高知県海岸保全基本計画推進委員会

説明資料

土佐湾沿岸海岸保全基本計画

①平均海面水位(朔望平均満潮位)の将来変化

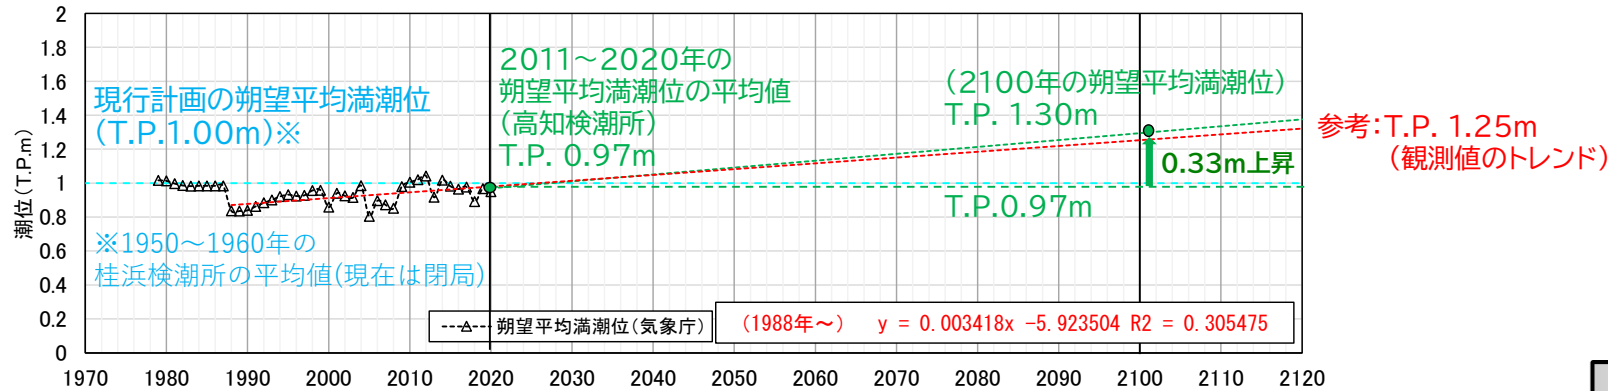
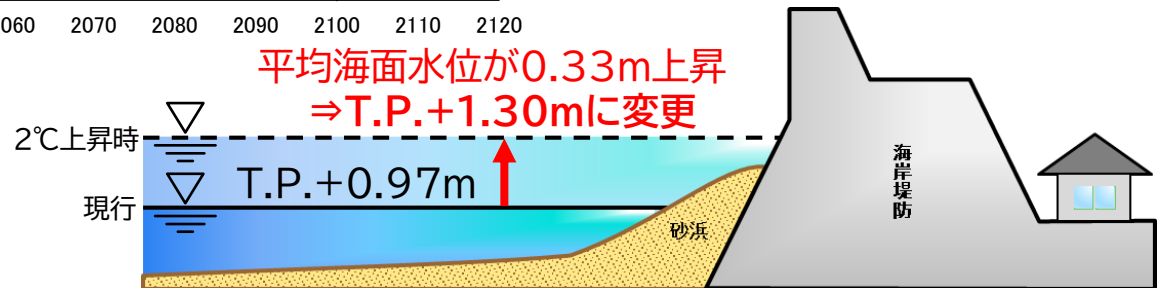
- 高知検潮所における朔望平均満潮位は、現在までに約0.2m上昇している(1988年～2020年)。さらに、2℃上昇時における平均海面水位の上昇量は、2100年までに0.33m上昇すると予測されている。
- 以上を踏まえ、本計画では、2100年時点の朔望平均満潮位として「**T.P.+1.30m**(T.P.+0.97m(近10カ年の朔望平均満潮位)+0.33m)」を設定する。

- 高知検潮所の最新の朔望平均満潮位(近10カ年の平均値)に、2100年までの平均海面水位の上昇量(「日本の気候変動2020」に示される領域Ⅲの平均値を基に設定)を加算。

- 近10カ年の朔望平均満潮位**T.P.+0.97m**、2100年までの平均海面水位の上昇量**0.33m**
- よって、2100年の朔望平均満潮位は**T.P.+1.30m**(T.P.+0.97m+0.33m)とする。

②高潮偏差の将来変化

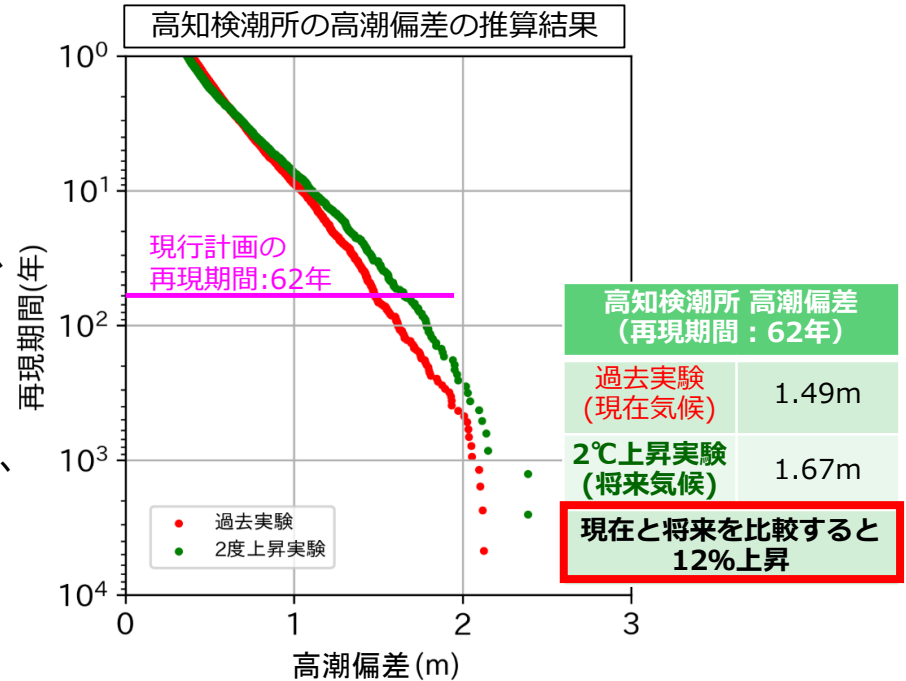
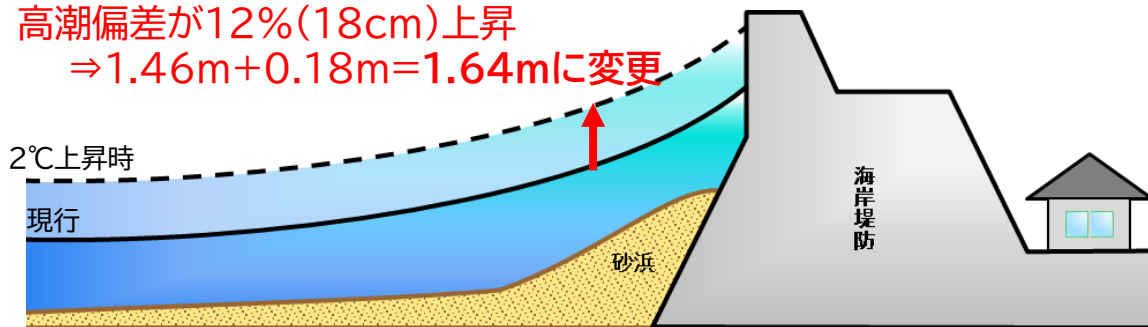
- 高潮偏差は台風等によって発生する潮位上昇である。過去の実績に基づき、現行計画では「1.46m」と設定している。なお、この高潮偏差の再現期間(発生確率)は、62年となっている。
- 2℃上昇時における2100年時点の高潮偏差を予測した結果、現行計画と同じ安全度(再現期間:62年)となる高潮偏差は12%程度上昇する結果となった。
- 以上を踏まえ、本計画では、2100年時点の高潮偏差として「**1.64m**(1.46m(現行計画)×1.12)」を設定する。

- d4PDF※を活用して、「B-1 全球気候モデル台風」の手法により、高知検潮所における現在気候(過去実験)と将来気候(2℃上昇実験、2100年時点)の高潮偏差を推算し、現行計画と同じ安全度(再現期間:62年)における高潮偏差の上昇率を求め、現行計画の高潮偏差に当該上昇率を乗じたものを基に設定。

- 高知検潮所の高潮偏差(再現期間:62年)の上昇率は12%
- よって、2100年の高潮偏差(高知検潮所、再現期間:62年)は、現行計画の1.46mに12%の上昇率を乗じ、1.64mとする。

高潮偏差が12%(18cm)上昇
⇒1.46m+0.18m=1.64mに変更

③波浪の将来変化

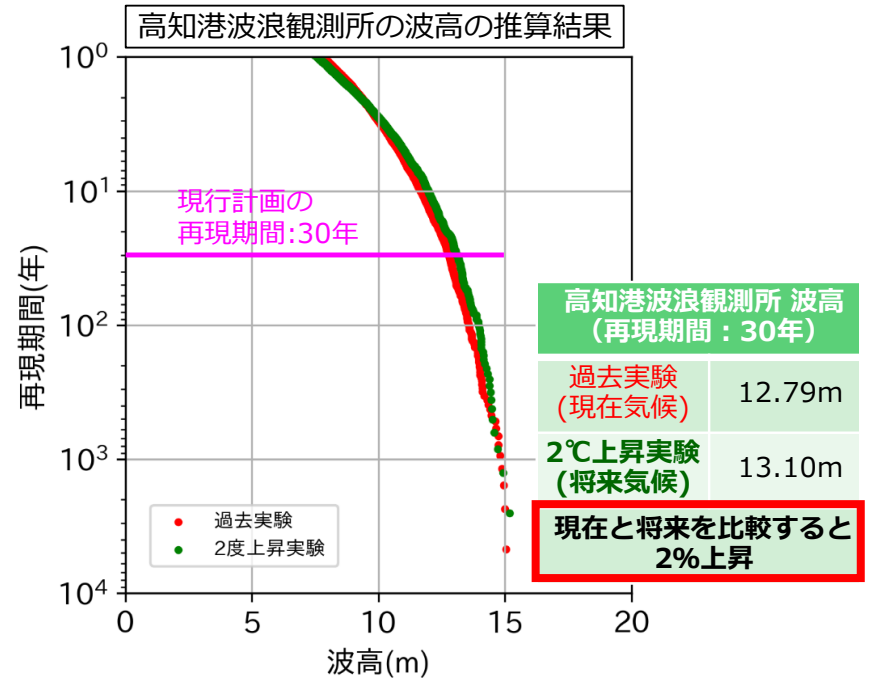
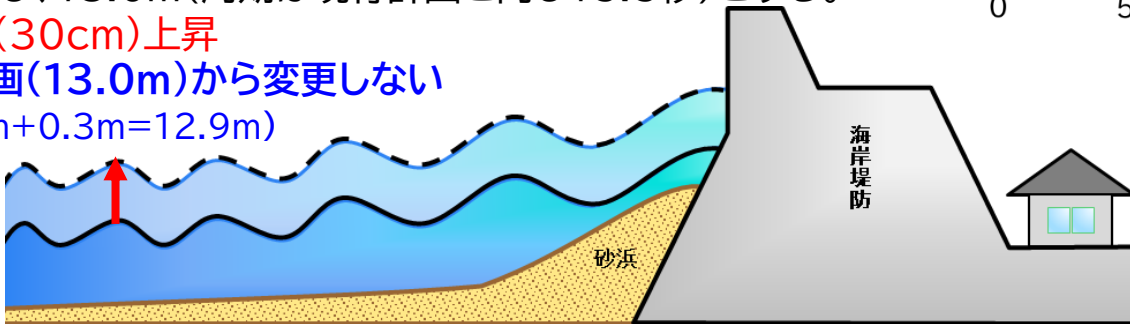
- 現行計画の波高は、30年確率規模として、「13.0m」と設定している。
- 2℃上昇時における2100年時点の波高を予測した結果、現行計画と同じ安全度(再現期間:30年)となる波高は2%程度上昇する結果となった。
- 以上を踏まえ、本計画では、2100年時点の波高として「**13.0m**(現行計画13.0mの計算値12.6m×1.02=12.9mとなるが、現行計画とおり安全側に切り上げ。)」を設定する。

- d4PDF※を活用して、「B-1 全球気候モデル台風」の手法により、高知港波浪観測所における現在気候(過去実験)と将来気候(2℃上昇実験、2100年時点)の波高を推算し、現行計画と同じ安全度(再現期間:30年)における波高の上昇率を求め、現行計画の設計波の波高に当該上昇率を乗じたものを基に設定。

- 高知港波浪観測所の波高(再現期間:30年)の上昇率は2%
- よって、2100年の波高(高知港波浪観測所、再現期間:30年)は、現行計画13.0mの計算値である12.6mに2%の上昇率を乗じ、13.0m(周期は現行計画と同じ15.5秒)とする。

波高が2%(30cm)上昇

⇒現行計画(13.0m)から変更しない
(12.6m+0.3m=12.9m)

④津波の将来変化

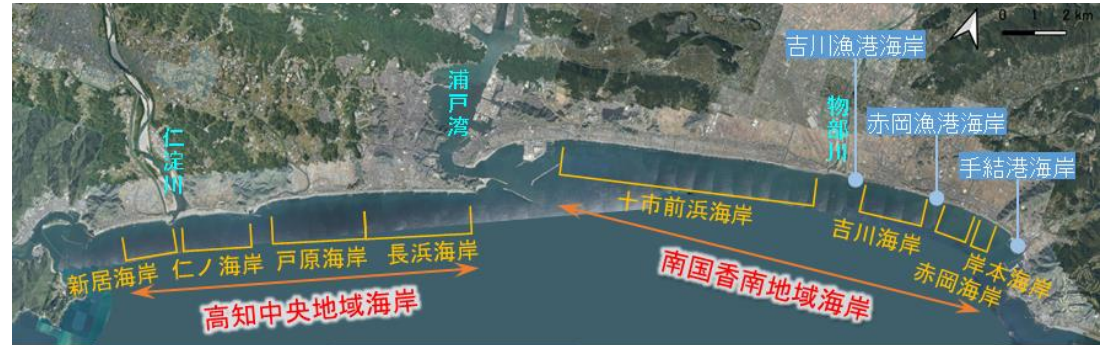
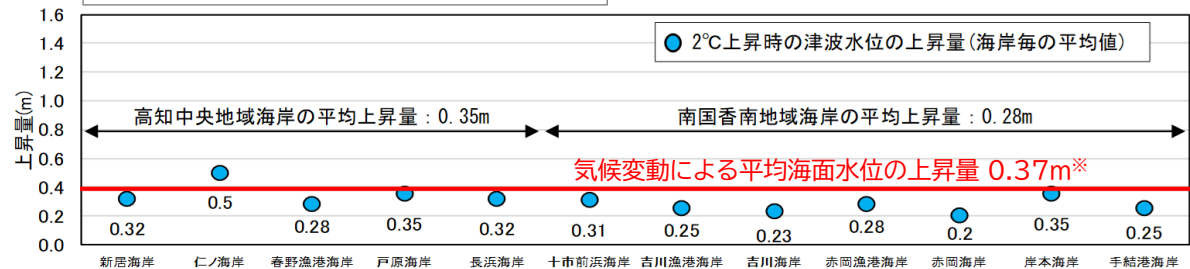
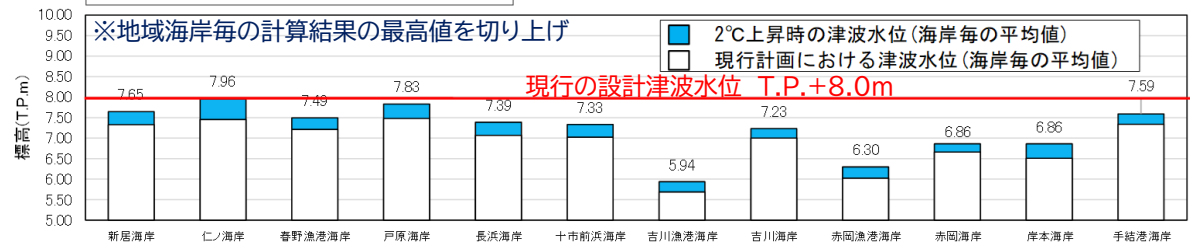
- 現行計画の設計津波の水位は、津波シミュレーション結果を基に、「T.P.+8.0m」と設定している。
- 将来の気候変動を踏まえた朔望平均満潮位(T.P.+1.30m)を考慮した津波シミュレーションを実施した。その結果、津波水位(海岸毎の平均値)は、T.P.+5.94m～T.P.+7.96mとなり、現行の設計津波水位T.P.+8.0mを下回った。
- 以上を踏まえ、気候変動を考慮した津波水位が現行の設計津波水位を上回ることはないため、「**T.P.+8.0m**」とした。

- 2100年の朔望平均満潮位T.P.+1.30m (T.P.+0.93mから平均海面水位0.37m上昇を考慮※)とした津波シミュレーション結果を基に設定。

- 気候変動後の津波水位(海岸毎の平均値)は、現行の設計津波の水位を上回る結果ではなかったことから、当面は現行の設計津波の水位T.P.+8.0mを踏襲する。

段階的な防護水準（計画高潮位）のイメージ

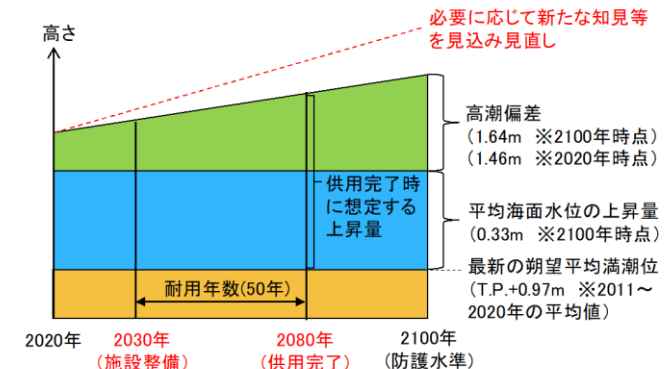
気候変動には不確実性があることから将来の予測結果が変わる可能性があり、また、海岸保全の対策範囲は広範囲にわたり対策実施には長期間を要することから、計画高潮位について、以下の考えに基づき、段階的な防護水準を設定する。

平均海面水位は、既に明瞭な上昇傾向があり、今後も上昇することが確実である。また、平均海面水位の上昇量は、RCP2.6（2℃上昇相当）における平均値を基に設定しているが、今後上昇量が大きくなることも想定される。そのため、施設の整備時期や耐用年数にかかわらず、2100年時点の平均海面水位の上昇量（0.33m）を予め見込む。

一方、高潮偏差の増大は、現時点では平均海面水位の上昇に比べて確実性が低い。そのため、施設の整備・更新までには時間を要することも踏まえ、d4PDF を活用し設定した高潮偏差の増大量を段階的に見込んだ防護水準を設定する。

具体的には、高潮偏差は2100年まで線形的に上昇すると仮定し、施設整備時点及び施設の耐用年数（一般的な供用期間である50年を基に長寿命化計画に基づく施設の健全度評価結果等を踏まえ設定）に応じた増大量を見込む。
